Le saut-de-mouton de Clichy est-il indispensable ?

La FNAUT-Normandie propose une alternative.

SNCF Réseau présente aujourd'hui un projet de saut-de-mouton, au niveau de Clichy-Levallois, destiné à fluidifier la circulation des trains aux abords de Paris-Saint-Lazare, dont l'intégralité des trains desservant la Normandie et les Transilien de la ligne J6. Cet ouvrage est décrit comme la première brique du projet Ligne Nouvelle Paris Normandie.

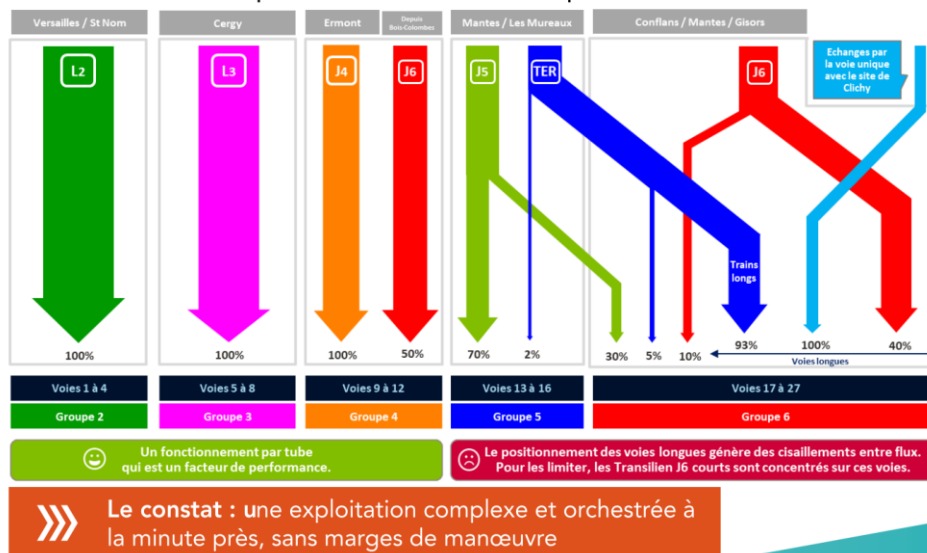
Quelle serait, en matière de régularité, la plus-value apportée par le saut-de-mouton ?

Selon le document de présentation du projet diffusé lors des réunions de concertation préalable :
« Les trains normands et les trains Transilien J5 d'origine ou terminus Vernon-Giverny bénéficieraient d'un gain de régularité estimé en moyenne à 1 % de trains à l'heure en plus à l'arrivée à Paris-Saint-Lazare, mais ils n'auraient pas d'amélioration en direction de la Normandie » (page 5 du document).

Cette hypothétique amélioration, dont la très faible valeur relève de la marge d'erreur, resterait donc dérisoire par rapport à la progression acquise depuis 2021 sous l'effet de la venue des rames OMNEO.

Un si faible résultat justifie-t-il un tel investissement et plusieurs années de travaux impactant pendant plusieurs années le quotidien des usagers et des riverains ?

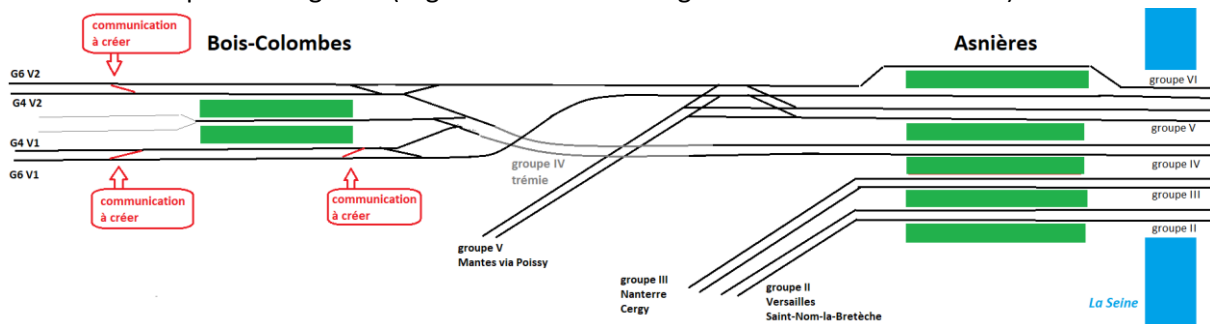
Afin d'établir ces fonctionnalités, il suffirait de réaliser quelques adaptations du plan de voies :

- poser des communications groupe IV / groupe VI à Bois-Colombes ;
- remanier l'avant gare à PSL afin d'élargir la distribution du groupe IV aux voies 9 à 16 (ou 17).

Il faudrait évidemment remanier la signalisation en conséquence, et adapter le poste de Saint-Lazare.

Situation actuelle

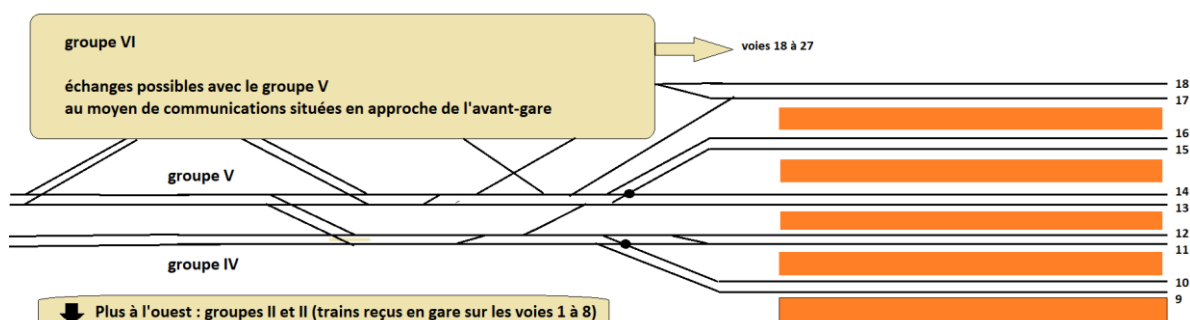
Pour accéder aux voies longues, les TER normands tracés par le groupe V doivent cisailer le groupe VI.

Les infrastructures existantes permettent aux trains circulant sur le groupe IV d'accéder aux voies 13, 14 et 15, mais une entrée et une sortie simultanées ne sont pas réalisables. L'accès aux voies 16 et 17 repose sur l'usage très contraignant d'appareils de voies éloignés, ne figurant d'ailleurs pas sur le plan.

Adaptations nécessaires au fonctionnement de notre proposition

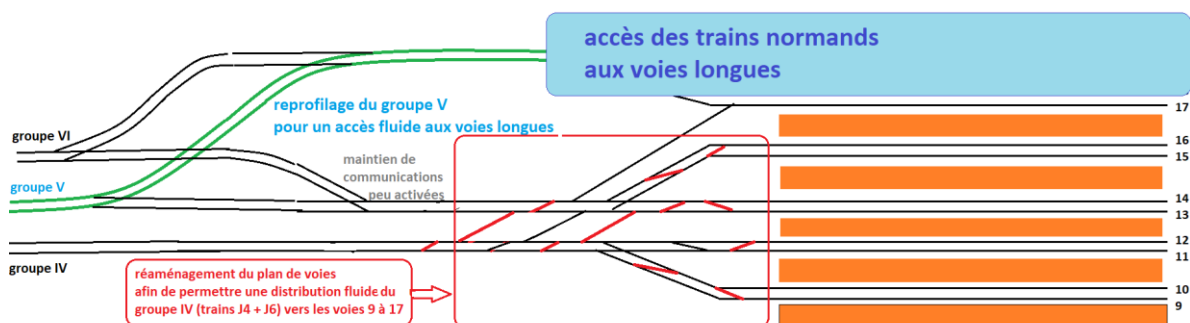
Afin de permettre l'arrivée ou le départ des 6 trains J4 et des 12 trains J6 rassemblés sur le groupe IV, et leur distribution fluide sur les voies 9 à 17, il serait nécessaire d'installer en avant-gare une vingtaine d'appareils de voies supplémentaires, tracés en rouge sur le schéma ci-dessous, et permettant de :

- connecter de manière fluide chacune des voies 9 à 17 aux deux voies du groupe IV ;
- autoriser, pour davantage de robustesse le plus possible d'entrées et de sorties simultanées (à ce titre, les TJD seraient remplacés par des ensembles d'appareils de voies compatibles).

Concentrons-nous maintenant sur les éléments qui sont représentés en bleu sur le précédent schéma, et qui concernent l'approche des voies longues par les trains normands acheminés par le groupe V. Cette approche est actuellement lente et sinueuse, le cisaillement des voies du groupe VI nécessitant le passage sur plusieurs aiguilles positionnées en voie déviée. La rétrogradation du groupe VI au rang de voies de secours pourrait offrir l'opportunité d'une reconfiguration du plan de voies en avant-gare, permettant d'adoucir les courbures et d'établir une approche plus fluide des voies 22 à 27.
